**BEBAUUNGS- UND GRÜNORDNUNGSPLAN "HOCHFELD-SÜD"**  
DECKBLATT NR. 7

**GEMEINDE HUNDERDORF**  
LKR. STRAUBING-BOGEN

**BEBAUUNGS- UND GRÜNORDNUNGSPLAN "HOCHFELD-SÜD" DECKBLATT NR. 7**

PLANVERFASSER:		DATUM:
Mussinanstraße 7, 94327 Bogen Tel: 09422 8538 - 0 Fax: 09422 8538 - 23 Web: www.gutthann-hiw-architekten bogen@gutthann-hiw-architekten.de		30.06.2022

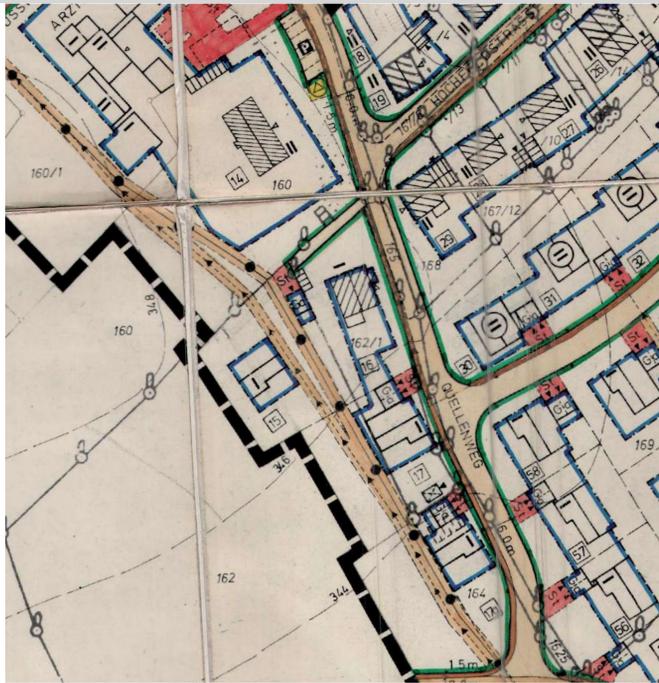
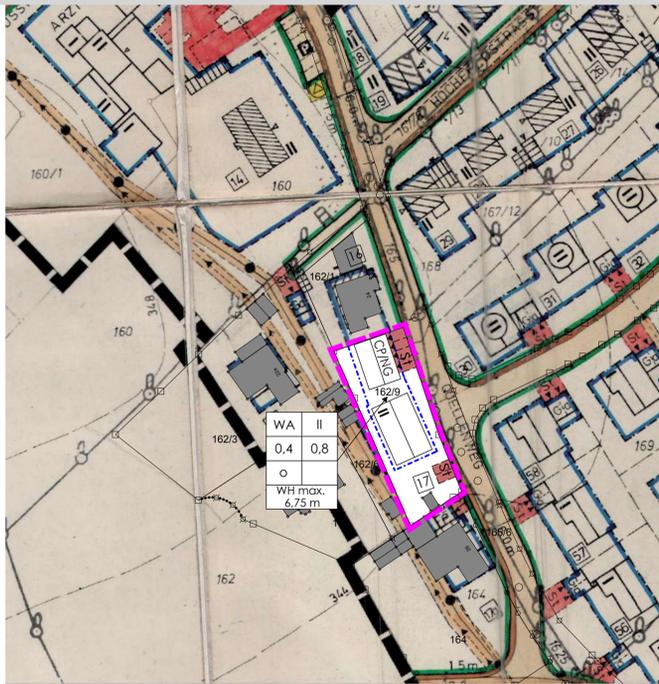
Die Baugrenzen werden an die gewünschte Gebäudekonfiguration angepasst und die maximale Zulässigkeit der Vollgeschosse von I auf II erhöht. GRZ und GFZ bleiben gleich.

- Die maximal zulässige Wandhöhe wird auf Grund der 2-geschossigen Bauweise auf eine max. Höhe von 6,25 m festgesetzt
- die Wandhöhe von Carport / Nebengebäude wird auf eine max. zulässige Wandhöhe von 3,0 m erhöht
- Die Dachneigung von Garagen wird um die gewünschte Dachform des Flach- bzw. flachgeneigten Pultdaches ergänzt
- Die Dacheindeckung wird um die Farbe grau ergänzt;
- Die Firstrichtung wird auf parallel zur Erschließungsstraße geändert;

0.3.3 Die einzuhaltende Firstrichtung verläuft parallel zum Mittelstrich der Zeichnung unter Ziffer 2.1.3.

Garagen und Nebengebäude sind soweit möglich in der Dachform dem Hauptgebäude anzupassen. Flachdächer und flachgeneigte Pultdächer bis 5° Dachneigung sind grundsätzlich zulässig. Die Firsthöhe bei Garagen darf max. 3,0 m betragen.

Traufhöhe: max. zulässige Wandhöhe traufseitig gemessen 6,25 m; der untere Bezugspunkt ist das geplante Gelände;
